Generel dopravy Prahy 5: shrnutí připomínek

Podrobnější podklad pro formulaci připomínky

Nadmístní spojení veřejnou dopravou

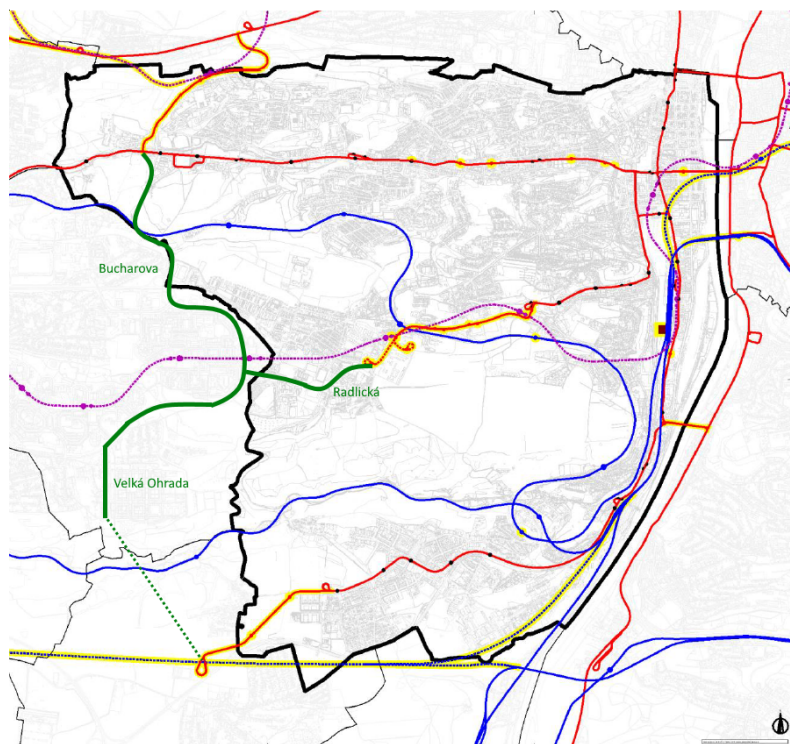
Rozvoj veřejné dopravy na jihovýchodě Prahy vyžaduje doplnění tangenciálních spojení, která v současnosti nejsou zajištěna veřejnou dopravou vůbec nijak, a automobilovou dopravou jsou zpravidla realizována s výhodou (Barrandov - Zličín, Velká Chuchle - Barrandov). Jakkoliv je

prostor pro tangenty z větší části na území Prahy 13, realizace těchto spojení by měla zásadní dopady na atraktivitu veřejné dopravy na Praze 5 a je proto správné taková spojení navrhovat.

Tato spojení lze realizovat nebo výrazně zkvalitnit buď jako tramvajové trati, nebo jako parciální trolejbusy.
